Asia Muistutus maa-aines- ja ympäristölupahakemukseen

NAPAPIIRIN KULJETUS OY KORKIAVAARAN LOUHOSALUE, ROVANIEMI MAA-AINESTEN OTTOSUUNNITELMA JA YMPÄRISTÖLUPAHAKEMUS Korkiavaara RN:o 698-401-2-3

LAPIN LOUHOS OY KORKIAVAARAN LOUHOSALUE, ROVANIEMI MAA-AINESTEN OTTOSUUNNITELMA JA YMPÄRISTÖLUPAHAKEMUS Palokangas RN:o 698-401-207-26 Korkeavaara RN:o 698-401-9-65

MUISTUTUS MAA-AINES- JA YMPÄRISTÖLUPAHAKEMUS LAPIN LOUHOS OY JA NAPAPIIRIN KULJETUS OY
Kuulutus CaseM 2022-1031
Kuulutus CaseM 2022-1032

Liite 1.

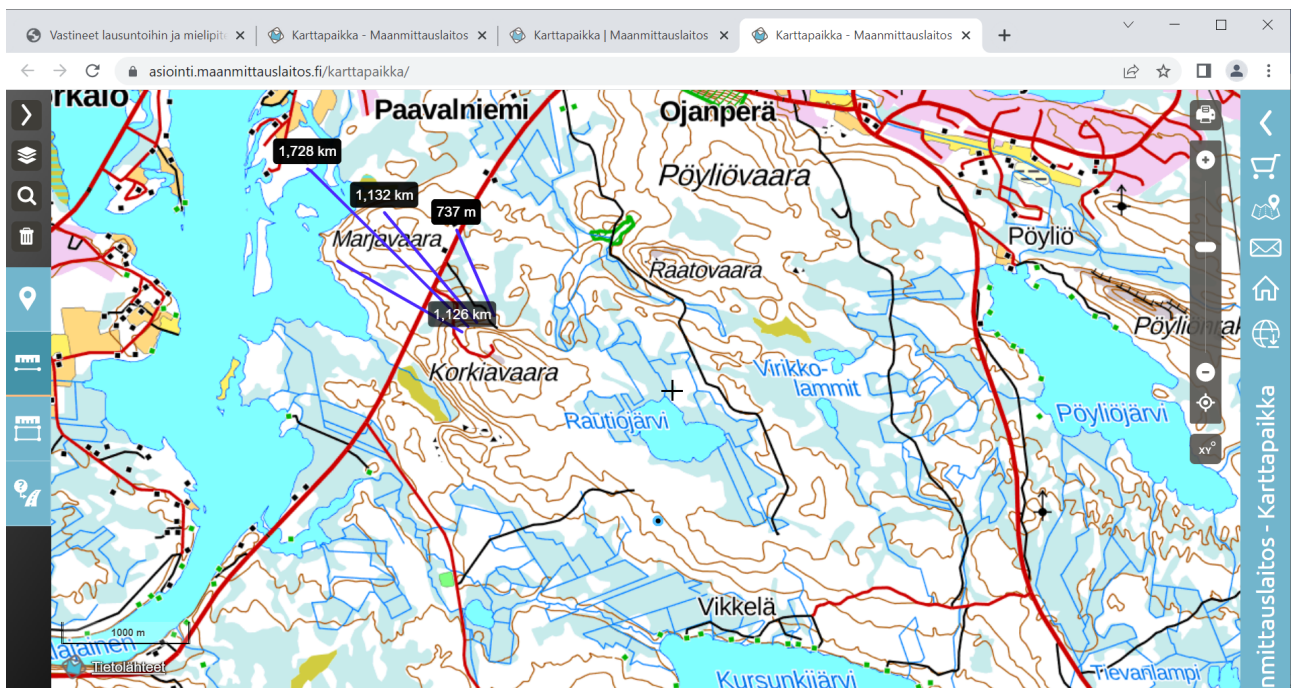
Lapin Louhos Oy:n ja Napapiirin Kuljetus Oy:n hakemuksissa toiminnan sijainti-otsikossa kirjoitetaan, että alueella ei ole kuntatason kaavoja. Paavalniemen osayleiskaava valmistui 16.3.2020 ja lähimpien hakemuksessa mainittujen asiarakennusten yhteyteen luonteis- / pohjoispuolelle kaavoitettiin 6 uutta AP-rakennuspaikkaa. Lisäksi osayleiskaavassa Marjavaaran eteläpuolelle 9 RA-1 rakennuspaikkaa. Lännessä linnuntietä n. 1,7km sijaitsevan Rovaniemen Seurakunnan leirikeskuksen ympäristöön kaavoitettiin toistakymmentä AP-1 rakennuspaikkaa. (Liite 1 ja liite 2).

Liite 3.

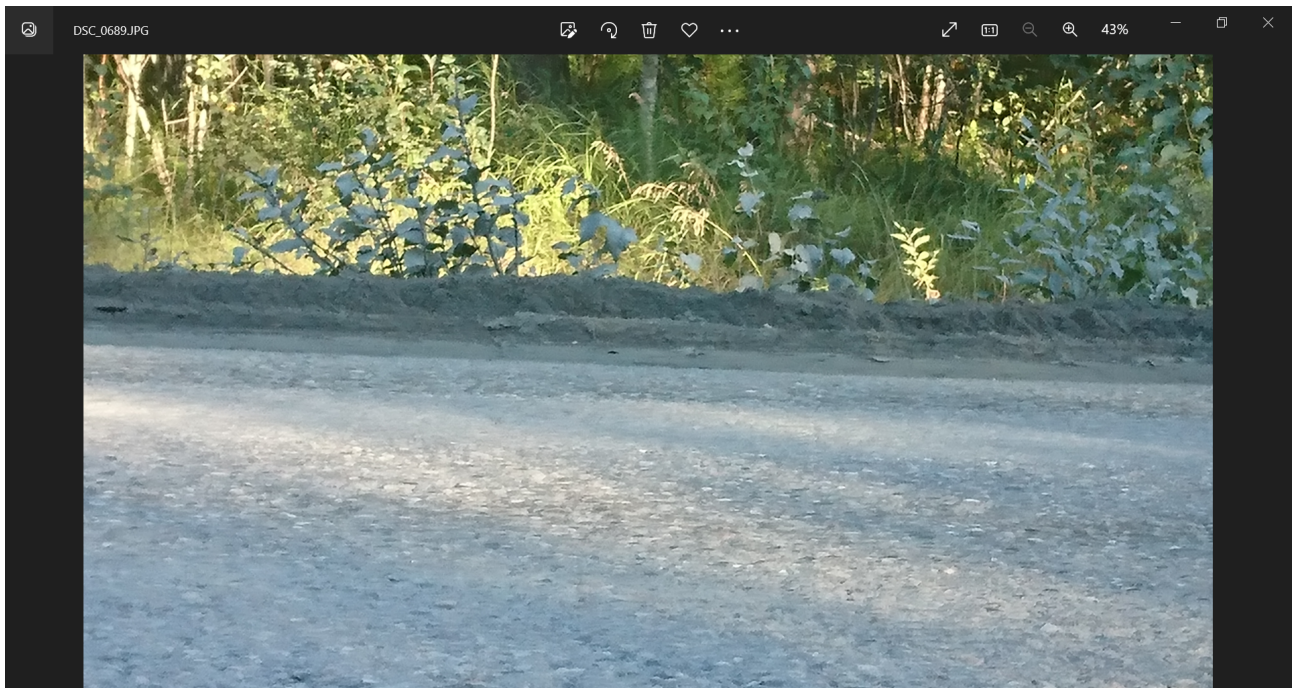
Hienojakoisen kiviäpölyn havaitsee myös Kemijoen itäpuolen tienvarsista, varsinkin kaivosalueen tienliittymästä kaupunkiin päin. Tien pinta on alempana kuin tien reuna. (Liite 3). Liikenneturvallisuuteen liittyvä reunamaalaus kuuluu myös nopeasti raskasliikenteen ja kiviäpölyn aiheuttaman. (Liite 4 ja liite 5). Liite 4 kuva on Marjavaaran etelän puoleisesta tieosuudesta ennen louhosalueen tienliittymää. Liite 5 kuvassa Marjavaaran pohjoisosan tieosuus laskeutuessa Paavalniementien risteysalueelle. On yleisesti tunnettua, että Kemijoen itäpuolen tie on kesäisin myös suosittu pyöräilyreitti.
